Bilag 3

Høring 'Scherfigsvej 8' indsigelser

Fra: TMFKP BU
Sendt: 5. februar 2016 14:54
Til: TMFKP BU CBP Byplankontorerne
Emne: VS: Høringssvar: Scherfigsvej 8 - lokalplanforslag (2014-0250315). Afsender: Jesper Kejlhof

Høringssvar til Lokalplan for Scherfigsvej 8, 2100 København Ø. - matr.nr. 4804 Udenbys klædebo.

Project: LP-1010
 Number: 3

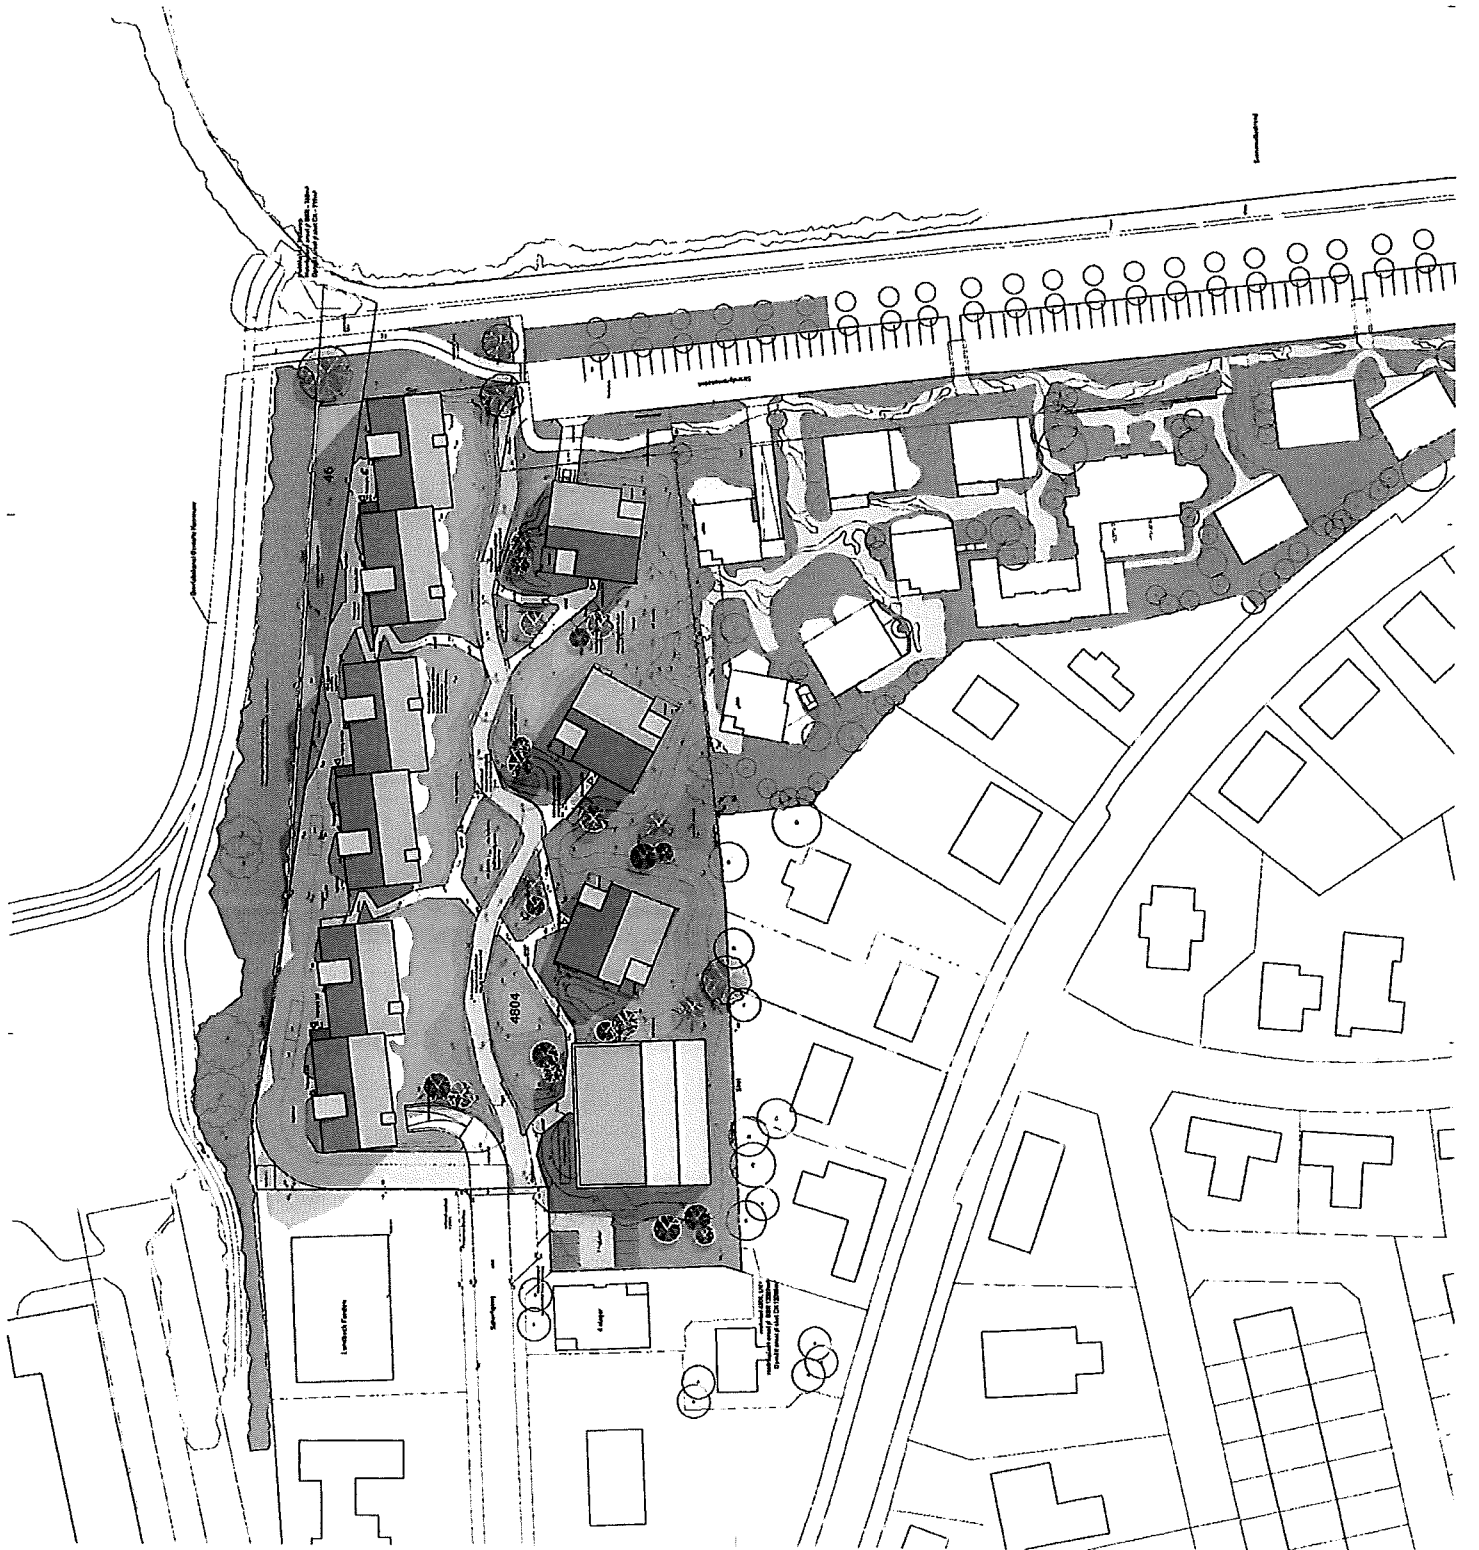
Gentofte Kommune har imod forventning afslået ansøgning om at der må etableres tilkørselsvej på matr. 46 Hellerup, hvorfor den projekterede tilkørselsvej nord om boligblokkene må omkalfatres.

For at undgå at flytte boligblokkene mod syd og for at bevare det åbne strandeng landskab som lokalplanen lægger op til foreslår vi at tilkørselsvej, cykel og sti forbindelser nord om boligblokkene ændres iht. vedlagte kortskitse LP1010 af 30.03.2016 udarbejdet af Arkitema Arkitekts.

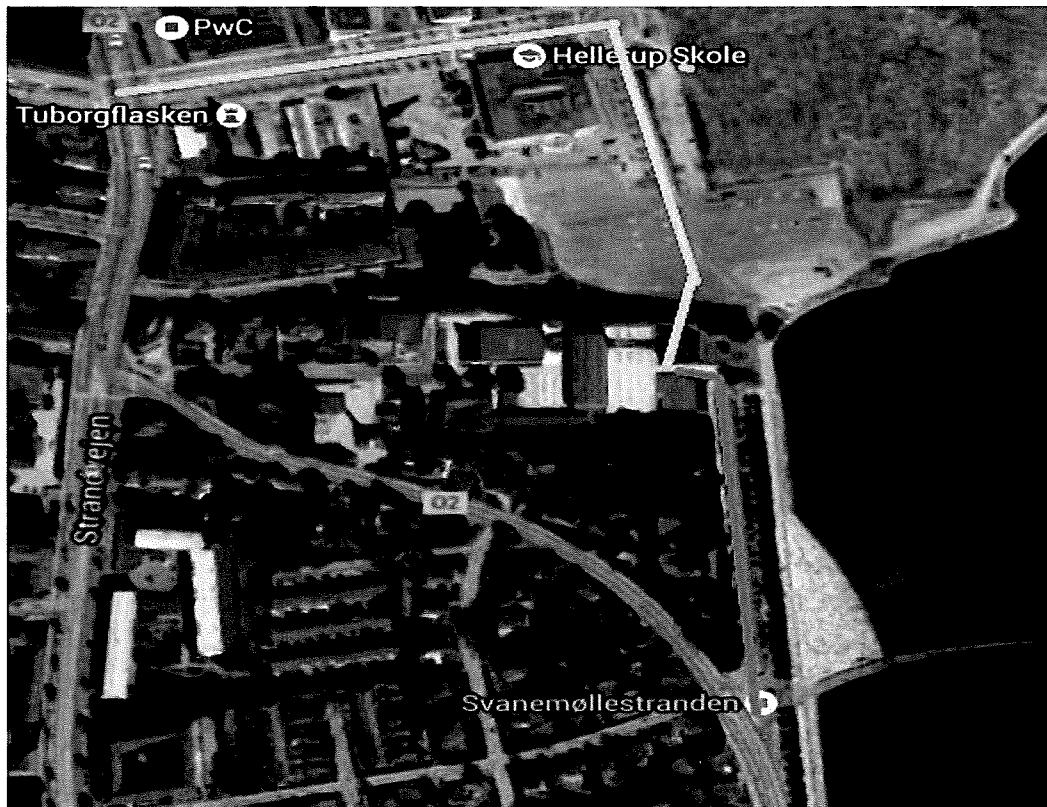
Scherfigsvej er som en almindelig villavej ca. 7,5 meter bred, men som det fremgår af billederne nedenfor for henholdsvis formiddag og eftermiddag, er der meget ofte, - og i særdeleshed i perioden morgen/formiddag samt igen ud på eftermiddagen - parkeret biler i hver side af Scherfigsvej, hvorved den farbare vej reduceres til en brede på 3,5 meter, idet en personbil fylder ca. 2 meter i bredden. Dette udgør tydeligvis et problem, da en lastbil typisk er 2,55 meter bred, hvorved det f.eks. vil være fysisk umuligt for to lastbiler eller for en personbil og en lastbil at passere hinanden på Scherfigsvej. Denne problematik er både gældende ned langs Scherfigsvej, samt i selve svinget ved indførelsen til Scherfigsvej.

Grundet problematikken med bredden på Scherfigsvej opfordrer vi til at tung trafik i forbindelse med byggeriet ikke ledes af Scherfigsvej, men i stedet for kan komme ind til området via enten Strandøre/Strandpromenaden og/eller via Dessaus Blvd. Disse to veje er markeret med henholdsvis rødt og gult på billede XX. Den tunge transport kan evt. ledes via Dessaus Blvd., såfremt der bygges en midlertidig overgang/kørerampe over den eksisterende skybrudskanal og dermed få direkte adgang til byggepladsen.
